Gemeinde Uetersen

Bebauungsplan Nr. 115 und 53. Änderung des Flächennutzungsplans "Tornescher Weg - Ost"

Abwägung der Stellungnahmen aus der frühzeitigen Behörden- und Öffentlichkeitsbeteiligung (§ 3 Abs. 1 und § 4 Abs. 1 BauGB)

Stand: 20.08.2020

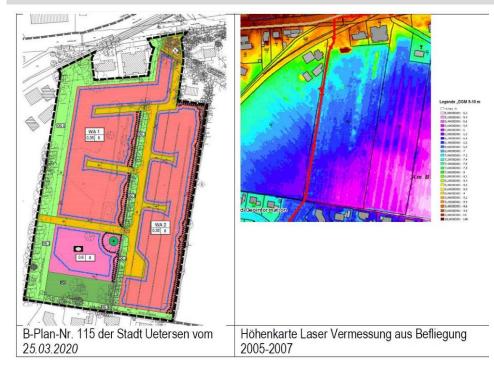
Müllabfuhr

3,60 m hoch

2,50 m breit

Die Kunden sind über das Bereitstellen der Abfallbehälter zu informieren.

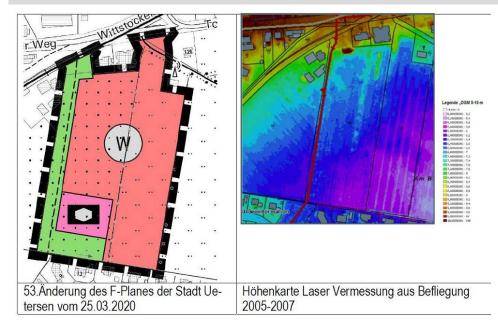
Die im Landschaftsplan als "Baumreihe" dargestellte Gehölzreihe ist in der Biotopkartierung des Umweltberichts als "Knick am Waldrand" dargestellt. Die tatsächliche Einstufung sollte daher überprüft werden. Zum Erhalt des Baumbestands gehört auch die Freihaltung des Kronentraufbereichs bei der Anlage der Erschließungsstraße. Es sollte daher ein neues Aufmaß gefertigt werden, dass den Baumschutz gemäß Din 18920 ausreichend berücksichtigt. Der Schutzstreifen der westlich des Baumbestands vorgesehen ist kann im Plan nicht als "Allgemeine Wohnfläche" markiert werden, sondern sollte Bestandteil des "Öffentlichen Grüns" werden.

- ein Geländestreifen von 5m ab Knickfuß frei von jeglicher Nutzung gehalten wird, wobei eine zweijährige Mahd der dann entstehenden Kraut-und Grasflur durchgeführt werden kann.
- der Knick im öffentlichen Eigentum verbleibt und damit die Verantwortung für die fachgerechte und einheitliche Pflege bei Erhalt der Verbundwirkung bestehen kann.
- Knick und Knickschutzstreifen in der Planzeichnung als "Öffentliches Grün" dargestellt wird.

Die Planung ist insofern auf den Erhalt des Knicks an der Ostgrenze des Geltungsbereichs auszurichten. Der Knick einschl. des Schutzstreifens ist als "Öffentliches Grün" darzustellen.

Die in der Biotopkartierung als "Knick am Waldrand" dargestellte Baumreihe ist auch im Landschaftsplan als Knick dargestellt (s. Landschaftsplanausschnitt im Umweltbericht). Ein Aufmaß liegt bereits vor und wurde als Grundlage für die Planzeichnung verwendet. Es ist zu berücksichtigen, dass es zwar Ziel ist die Altbäume zu erhalten, hierzu jedoch keine Verpflichtung besteht, da der gesamte Baumbestand des "Knicks am Waldrand" durch Ersatzaufforstungen im Sinne von § 9 Abs. 6 LWaldG ausgeglichen wird. Die Festsetzung für die ÖG 1 sieht eine naturnahe Erhaltung vor. Diese hat hier primär ortsgestalterische Gründe, der Erhalt jedes einzelnen Baumes ist nicht erforderlich. Die Stadt Uetersen soll hier die Möglichkeit haben, im Rahmen der Festsetzung über die Gestaltung selbst zu entscheiden.
